# LAUDO DE ACESSIBILIDADE: Universidade Corporativa da Polícia Rodoviária Federal

LEITE BIAZOTTO ENGENHARIA S/S

Cliente:	POLÍCIA RODOVIÁRIA FEDERAL
Local:	Rodovia José Carlos Daux - SC 401, Km 2,3, Vargem Pequena, Florianópolis, SC
Obra:	-
Trecho:	-

Elaboração do laudo de acessibilidade individualizado e plano de trabalho das instalações da Universidade Corporativa da Polícia Rodoviária Federal - UniPRF.

Figura 14 - Representação das vagas destinadas às pessoas com deficiência em projeto.

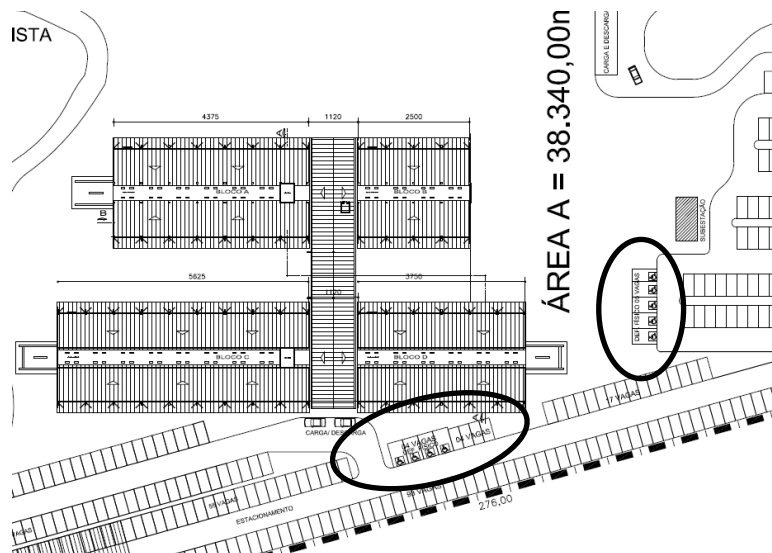
Internamente, apesar do projeto de implantação sinalizar vagas reservadas para deficientes, algumas dessas não existem e outras não atendem o especificado acima, pois não apresentam sinalização. No momento da vistoria, estavam ocupadas por ambulâncias.

As vagas em sua maioria necessitam de adequação para atender a legislação atual. Recomenda-se que as vagas representadas em projeto sejam sinalizadas e conectadas às rotas acessíveis.

Figura 23 - Degrau.

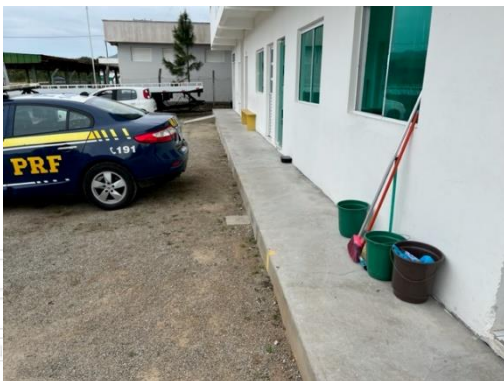
No campus II, há degrau para acessar a sala destinada ao uso da PRF, sendo necessária sua conversão em rampa. O banheiro possui rampa de acesso com inclinação maior do que a indicada nas normas técnicas vigentes. É indicada contratação de projeto de acessibilidade para viabilizar os acessos por pessoas com deficiência e mobilidade reduzida, contemplando também as sinalizações.

Figura 27 - Circulação com degraus.

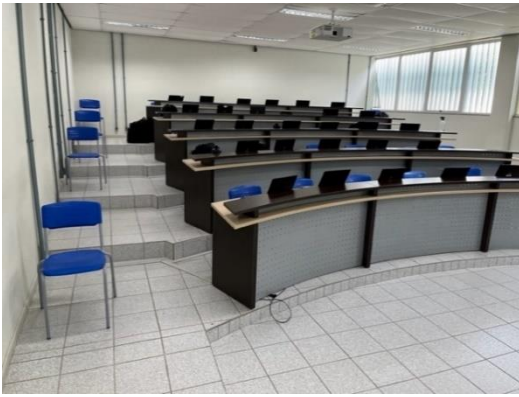
A circulação horizontal interna das edificações apresenta-se acessível horizontalmente de maneira geral, exceto por locais onde existem degraus que devem ser transformados em rampas e locais onde a disposição do mobiliário diminui a largura dos corredores.

Figura 31 - Circulação horizontal espaçosa porém sem sinalização.

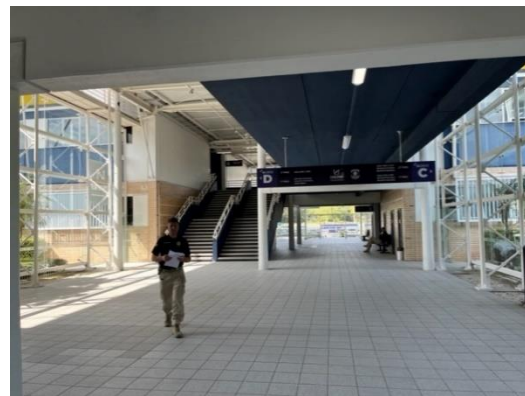
Porém, recomenda-se a realização de projeto de acessibilidade para a circulação interna de todas as edificações, com indicações de rotas, sanitários acessíveis, sinalização visual dos obstáculos, pisos com direcionamento em alto-relevo, painéis em Braille, com a finalidade de auxiliar as pessoas com deficiência ou mobilidade reduzida. Além disso, incluir a realização de projeto luminotécnico.

Figura 37 - Portas com duas folhas sem largura mínima necessária.

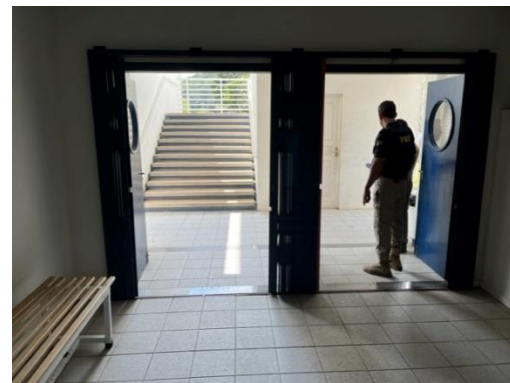
O campus apresenta de uma maneira geral as portas com um bom funcionamento, exceto pelas portas com duas folhas que não possuem a largura mínima necessária. No entanto, não há identificações dos ambientes, nem sinalização visual e tátil em braille. As janelas não oferecem condições de acessibilidade pois estão fora da altura indicada nas normas vigentes. Recomenda-se, adequação das esquadrias com as sinalizações elencadas acima e contratação de projeto de acessibilidade para verificar possibilidade de adequação ao menos dos comandos das janelas.

Figura 40 - Contêiner banheiro - stand de tiros.

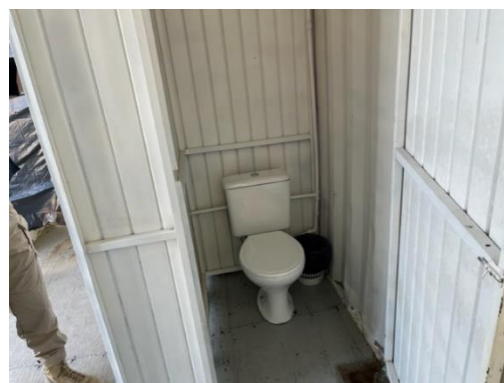
Verificou-se que os sanitários acessíveis apresentam diversas incompatibilidades, dentre elas falta de sinalizações visuais e sonoras, ausência de puxadores horizontais em portas, bacias sanitárias incompatíveis com o necessário para sanitários acessíveis, acionadores de descarga incompatíveis, lavatórios incompatíveis, espelhos fixados de forma inadequada, falta de acessórios etc. As portas possuem abertura para dentro e não para fora, sendo necessária sua inversão. Recomenda-se adequação das sinalizações visuais, tátil em relevo e braille, faixas de sinalizações, adequações de desníveis nos pisos.

Algumas edificações do campus não contam com nenhum banheiro acessível, portanto recomenda-se contratação de projeto de acessibilidade para viabilizar ao menos um banheiro acessível por edificação, respeitando as particularidades do órgão.

Figura 46 - Banheiro no vestiário.

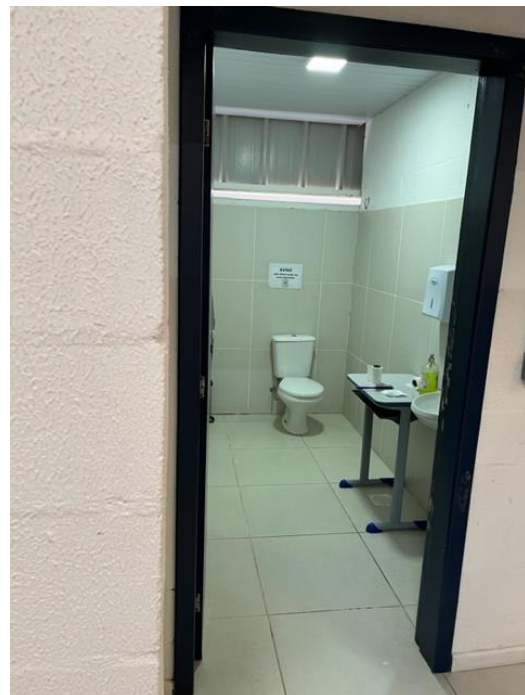
Os vestiários também possuem diversas incompatibilidades quanto à disposição dos equipamentos sanitários e mobiliário, inclusive com ausência de rampas para eliminar o desnível do box, sendo necessária a contratação de projeto de acessibilidade para reformular sua disposição de acordo com as normas técnicas vigentes, considerando as necessidades específicas do órgão.
